## HVIDBOG

### Oversigt over høringsvar for Risikostyringsplanen for Odense Fjord

28.01.16, Odense Kommune

*Princip for nyt tilbagetrukket dige med større digesikkerhed end det nuværende fjorddige for Kærby Fed.*

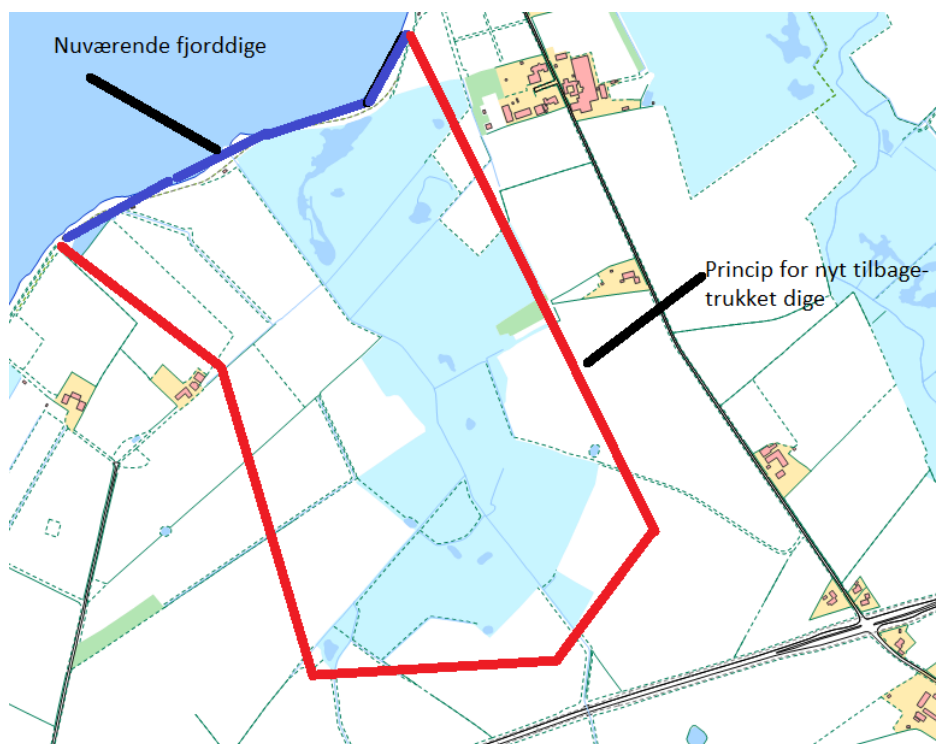
Ingeniørfirmaet Rambøll har belyst et scenarie ved Kærby Fed, hvor man ligesom ved Småstenskrog rykker det eksisterende dige tilbage.

Vi foreslår, at Odense Kommune hurtigst muligt gennemfører et sådant projekt, da det som ved Småstenskrog vil sikre, at der bliver strandenge mellem den nuværende kyst og et tilbagetrukket dige.

Et tilbagetrukket dige vil give en bedre højvandssikkerhed end det nuværende fjorddige, fordi vandet i højvandssituationer hamrer lige mod diget, som da vil kunne blive beskadiget / gennembrudt. Et tilbagetrukket dige vil kunne holde til langt hårdere vejr-situationer, alene af den årsag, at de strandenge der dannes mellem det nuværende fjorddige og et tilbagetrukket dige, vil tage kraften af bølgerne. Altså kom i gang så hurtigt som muligt med dette fine projekt.

Det der taler for projektet – som jo også er et kombineret digesikringsprojekt og et naturprojekt – er at det vil være relativt billigt at gennemføre, da arealerne mellem fjorddiget og Kertemindevejen i høj grad i forvejen er græsarealer, som er billigere at arbejde med end dyrket ”kornjord”.

Det angivne projekt ved Kærby Fed arbejdes der ikke videre med i første omgang ift. Risikostyringsplanen er projektet vurderet til ikke at være nødvendig da det i sig selv ikke giver beskyttelse af de prioriterede områder i Risikostyringsplanen. Projektet kan ses som en udvidelse af naturgenopretningsprojektet i Småstenskrogen og giver god mening ift. naturgenopretning men har ikke samme niveau af synergieffekt som projekter i Småstenskrogen, selvom det giver det god mening at øge beskyttelsen af Kertemindevejen, men det har ikke samme prioritet som beskyttelsen af Seden Strandby.

Odense Kommune vil i samarbejde med Kerteminde dog arbejde videre med projektet ved Småstenskrogen og vil i det omfang det er muligt inddrage Kærby Fed, da det i sig selv er et fint Naturgenopretningsprojekt.

#### 1. Etablering af "Venedig-sluse" ved Nisted

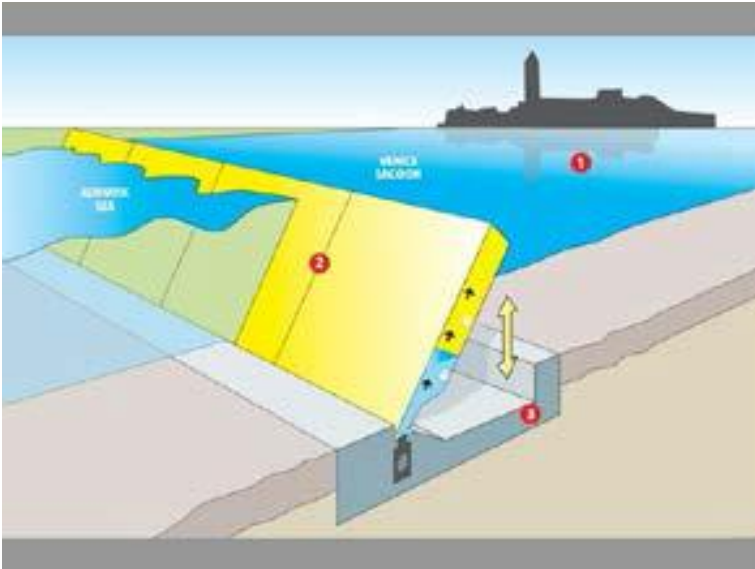
(side 41 i Risikostyringsplanen "sluse i Odense Kanal")

Etableringen af en venedig-sluse, som ligger på arealer tilhørende Odense Havn, og som vil medføre en fysisk barriere i kanalen, vil som udgangspunkt ikke være i Odense Havn's interesse.

Slusen, som skal installeres på bunden af kanalen vil umuliggøre eller som minimum besværliggøre det oprensningsarbejde, som Odense Havn skal udføre i kanalen.

Ud over selve vedligeholdelsen af slusen, hvor "dokgraven" jævnligt skal renses op for at sikre funktionsdygtigheden af slusen, vil oprensningen i umiddelbar nærhed anlægget blive væsentlig dyrere end normalt.

Selv om en Odense Havn på nuværende tidspunkt ikke har planer om en forøgelse af vanddybden i kanalen, så vil en sluse-port sætte en begrænsning på en eventuel udvidelse.

Ad 1. Imødekommes ikke.

Det er korrekt at der ved etablering af en sluse, vil blive ekstra arbejdet omkring vedligeholdelse, dette skal dog holdes op mod den beskyttelse af de indre havneområder som kommer beboer i og omkring Odense Havn til gode og havneområdet er et vigtigt byudviklingsområde for Odense Kommune, derfor er der behov at øge beskyttelsen for at mindske de potentielle skader der må forventes ved fremtidige stormfloder
